資料1

**核燃料輸送物設計承認申請（Traveller XL型）に係る
審査会合での指摘事項の回答について**

2020年11月2日
原子燃料工業株式会社

図1. 割れが発生した燃料棒の配置

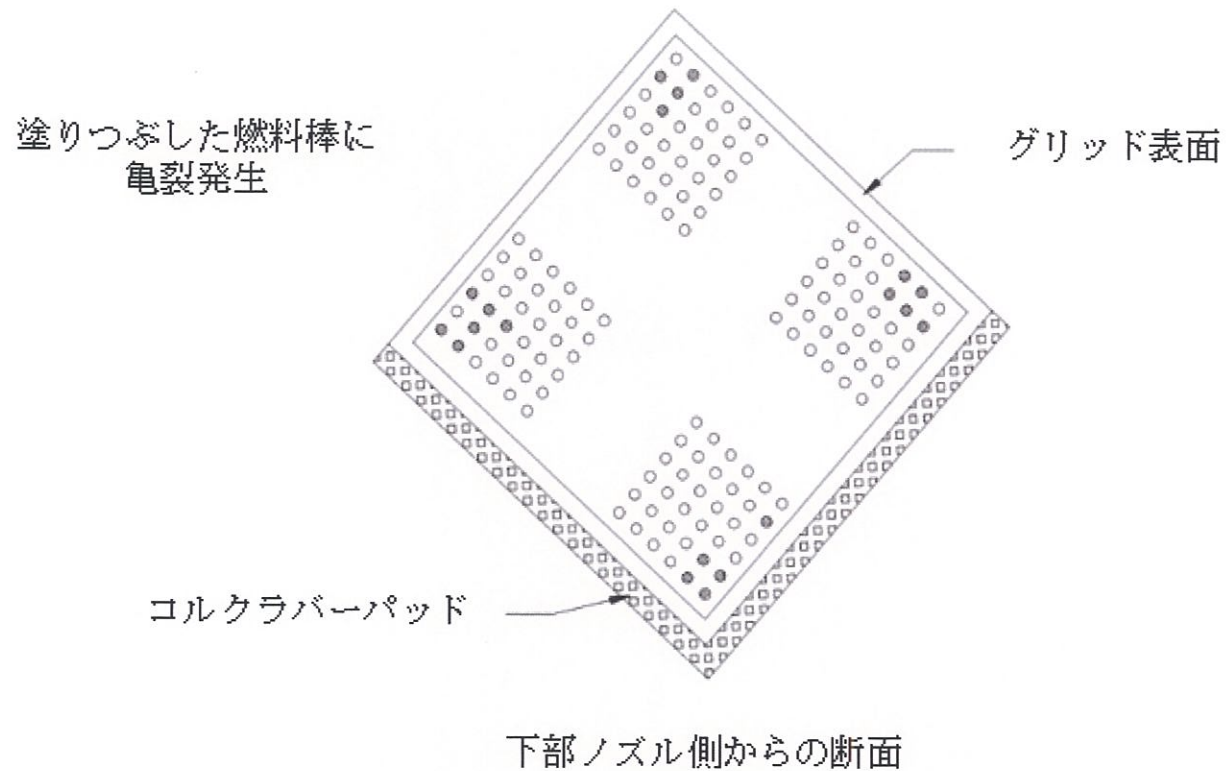
模擬燃料集合体を用いた実証試験の結果をもって、収納物（NFI製燃料集合体）の損傷状態を予想できることを説明すること。模擬燃料集合体では燃料棒亀裂が確認されたものの亀裂が小さいためペレットの脱落等が発生しないと説明されているが、収納物に対しても同じことが言えるか説明すること。

- (口)A 付属資料1にて述べたように、CTU*落下試験時において亀裂の発生した燃料棒は、いずれも集合体の四隅にある燃料棒（p3参照）。

CTU落下試験時に発生した燃料棒亀裂は四隅に集中していることから、この発生要因は燃料棒下端部に生じる衝撃荷重と曲げ応力の複合によるものと考えられる。
